**PROJETS RATP EN GARE DE
SAINT-RÉMY-LÈS-CHEVREUSE**

**DÉCISIONS IMMINENTES...
QUE POUVONS-NOUS
ACCEPTER ?**

**RÉUNION PUBLIQUE
LE 14 JUIN 2016 À 21H00**

Détails sur la phase 1

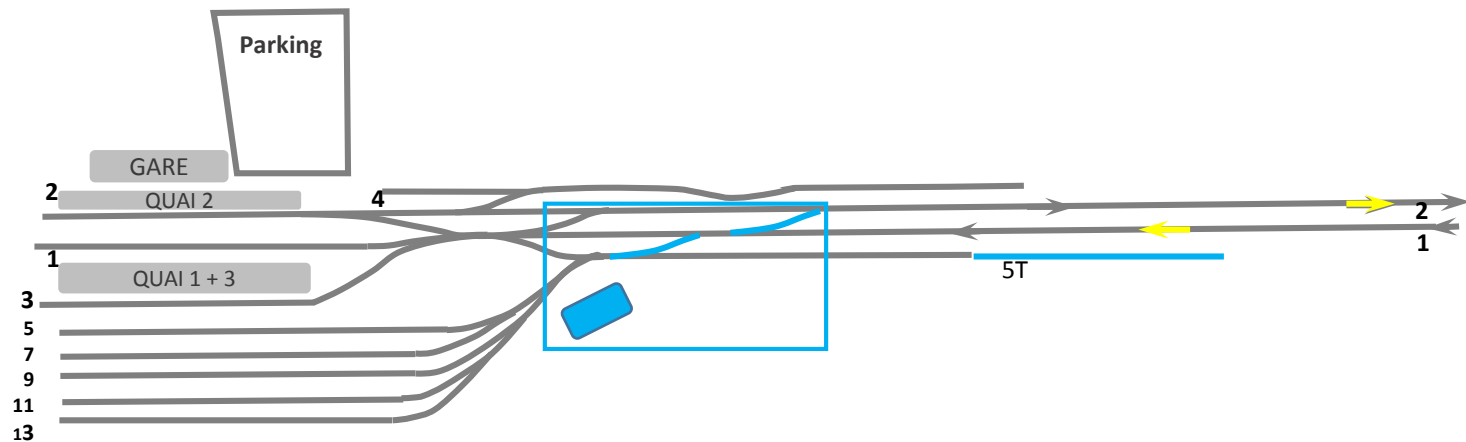
- Permettent une exploitation optimale des voies impaires sans passer par les quais
- Permettent d'utiliser la voie 5T comme une voie de garage sans risque en cas de panne
- L'allongement de la 5T permet de l'utiliser comme une voie de garage de manière sécurisée
- ➔ équivaut à la création d'une voie de garage

- Travaux côté **impair** suffisent pour les besoins sur Saint-Rémy
➔ Les besoins du tronçon Saint-Rémy/Orsay sont assurés dès la phase 1 côté impair

- Constats :
 - Une amélioration du service prévue pour toutes les gares du RER B Orsay Sud.
 - Peu d'impacts environnementaux, hormis le bruit des aiguillages à prendre en compte.
 - Création de 3 aiguillages dès la phase 1 utiles uniquement pour la phase 2.
- Avis du collectif pour la phase 1 :
 - Favorable à cette phase sauf pour les aiguillages non justifiés.
 - Demande d'insonoriser les aiguillages, y compris ceux actuels.
 - Gel de tous travaux liés à la suite du projet tant qu'il n'y a pas d'accord global
- Cette phase coûte 24.7M€. Validée en 07/2015 par le STIF. Les travaux doivent démarrer mi 2016

Phase 2 : Les impacts

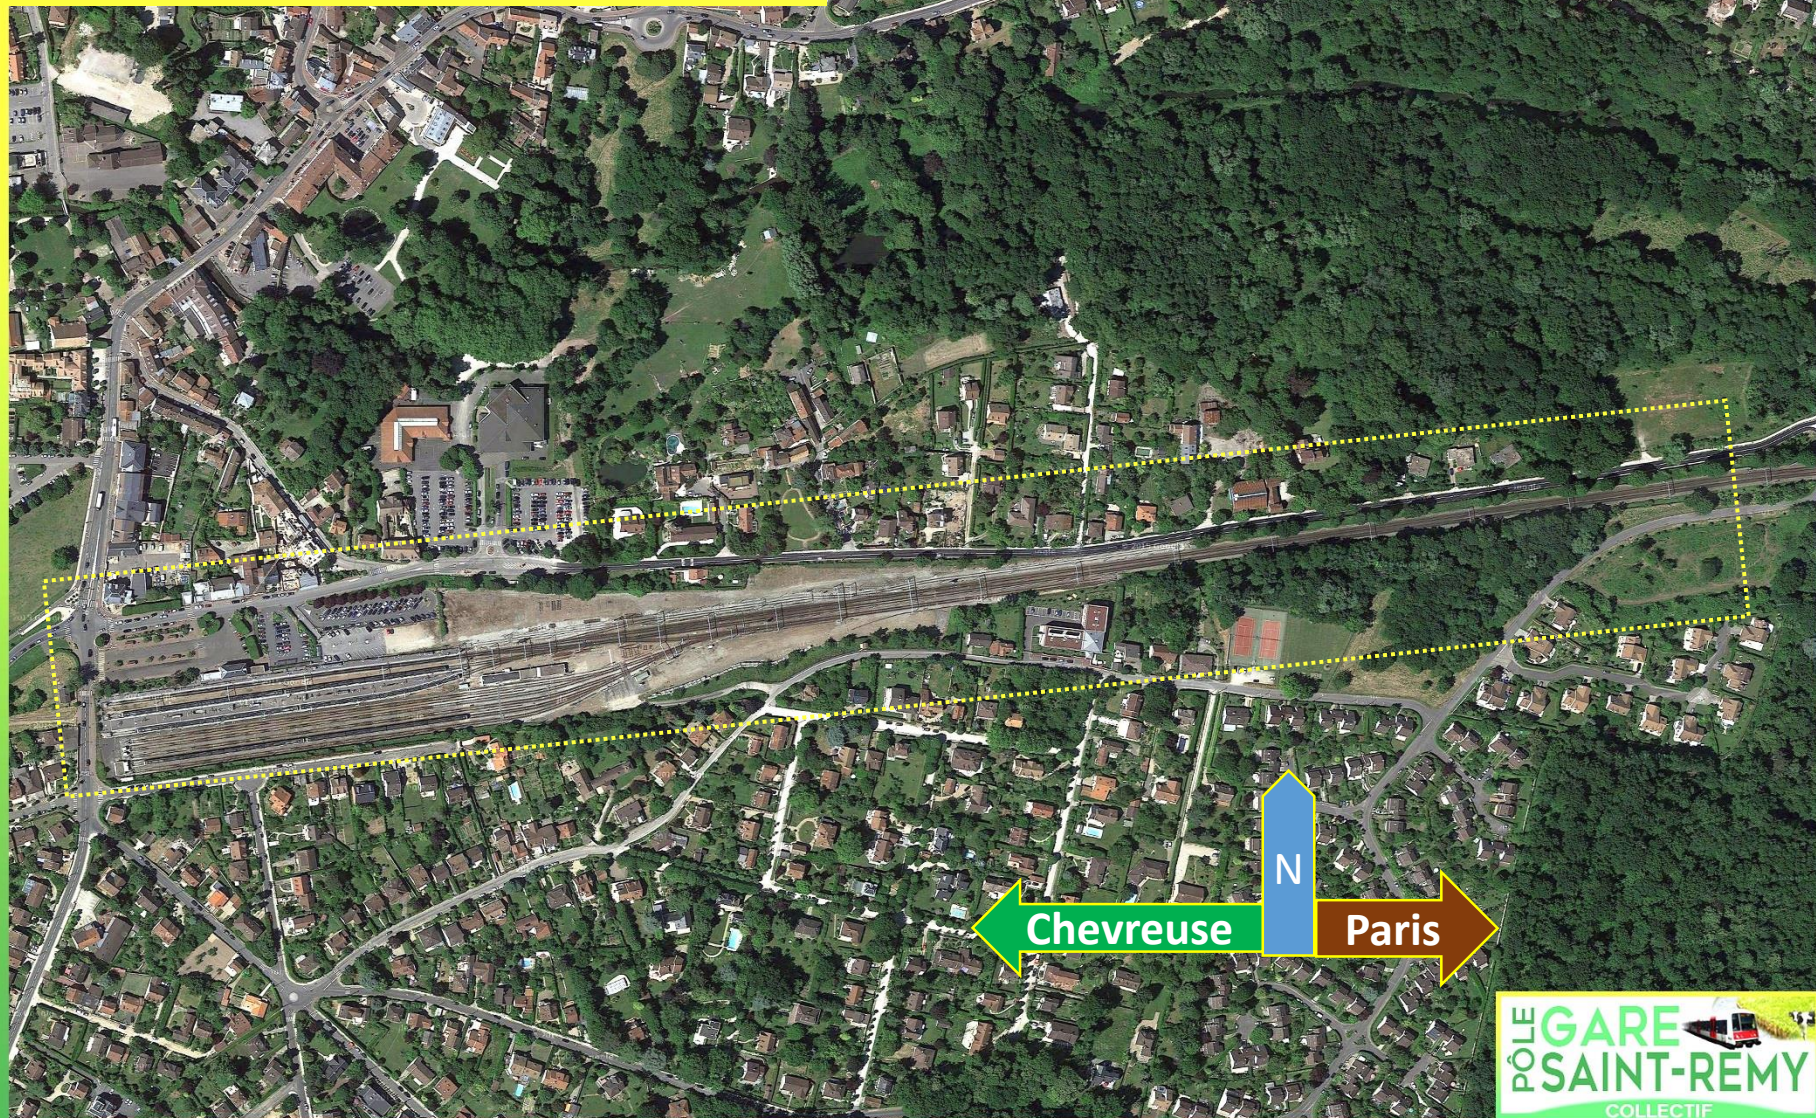
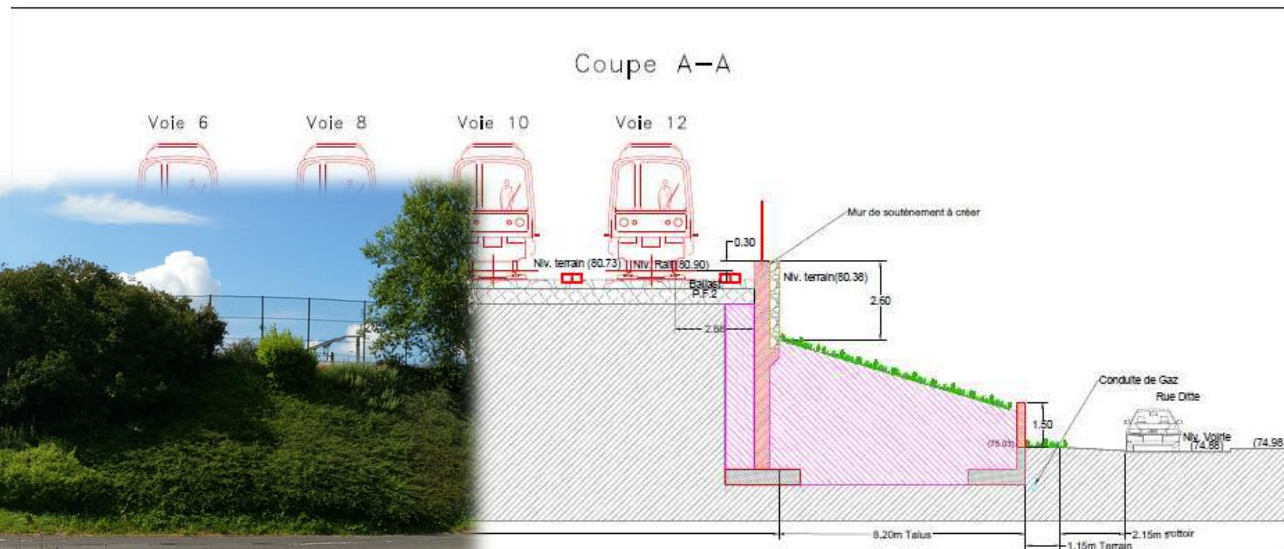
- Impact environnemental
 - Gare industrielle incompatible avec le parc naturel
 - Gestion des ruissellements & nappes phréatiques
- Impact sonore :
 - Augmentation sensible de la circulation de trains à vide et des mouvements d'aiguillages
 - Stockage de trains mis sous tension dès 4h du matin l'hiver
 - Augmentation de trains en prise et fin de service
- Travaux
 - Travaux complexes à réaliser. Le maintien du mur de 6m de haut au-dessus d'une nappe phréatique n'est pas défini.
- Impact lumineux

Détails sur la phase 2

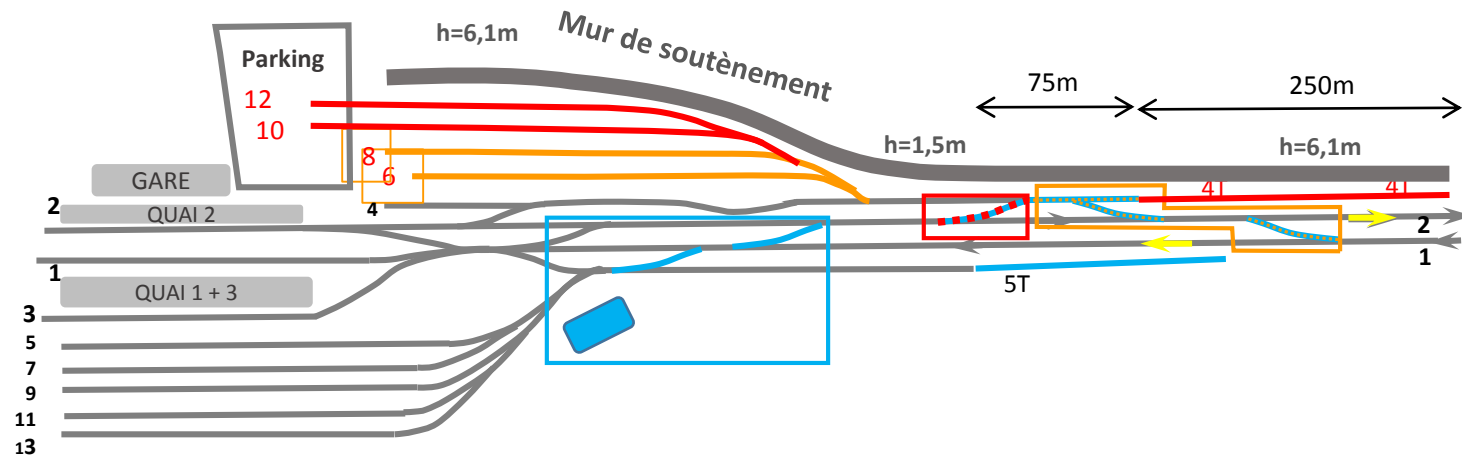
En phase 1, on a créé une voie de garage, 5T, qui traite les besoins sur Saint-Rémy

En phase 2, on pourrait tolérer les voies de garage 6 et 8 à impact modéré afin de faciliter la prise de service à Orsay.

Rappel amendement Péresse 2015 : on peut s'arrêter à 2 voies en plus (6 et 8)

Les voies 10, 12, 4T dont l'impact environnemental est important doivent être écartées du projet.

- Tolérance des voies 6 et 8 après étude de pôle
- Refus des voies 10, 12 et du prolongement de la voie 4T,
- Demande d'étude d'une contre-proposition sur Massy

Phase 3 : voie de retournement

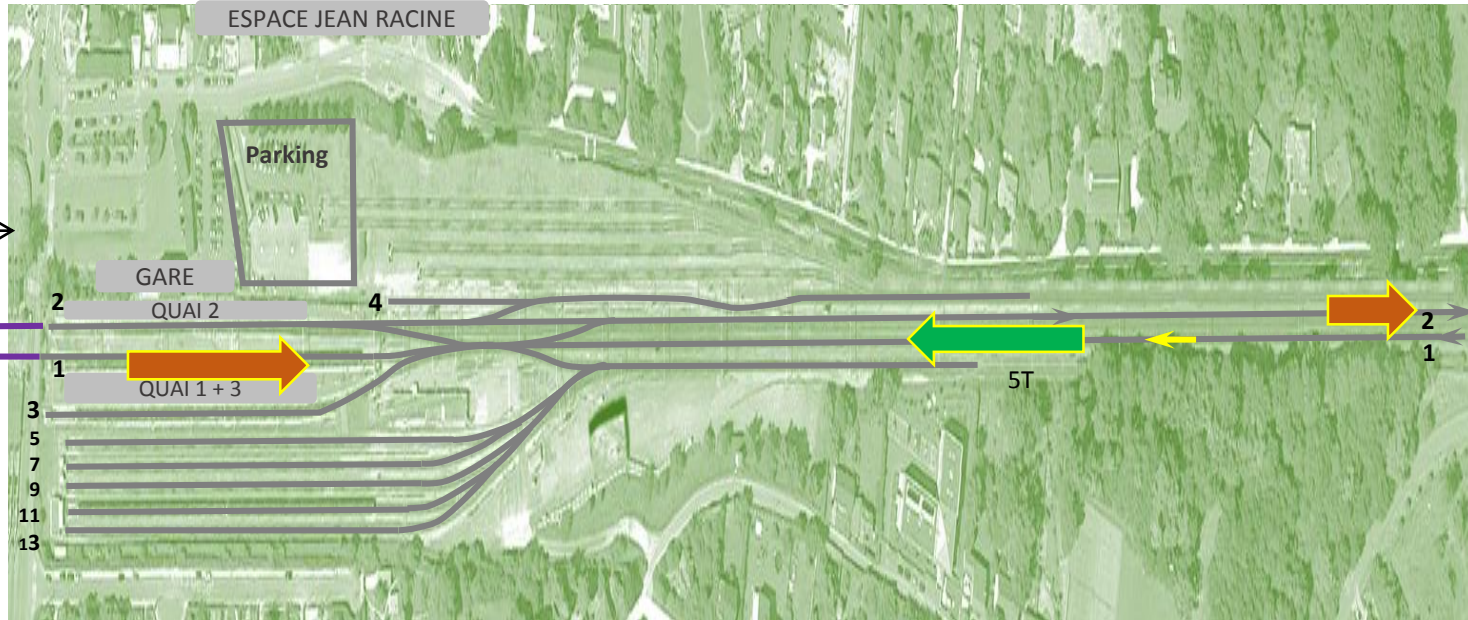
- IMPACT monumental ; proximité du Château de Coubertin et dans le parc naturel

- Pas de solution raisonnable de franchissement de la RD938
- Le projet rentre dans la zone de protection du Château de Coubertin
- Les études techniques démontrent l'inutilité de cette phase
 - Réfs : EPL, SNCF, Rail Concept
- Proposition non officiellement abandonnée par le STIF.
- Avis du collectif :
 - Demande d'abandon officiel et définitif de la phase 3 par le STIF
- Budget d'environ 52M€. Mise en service : 2023
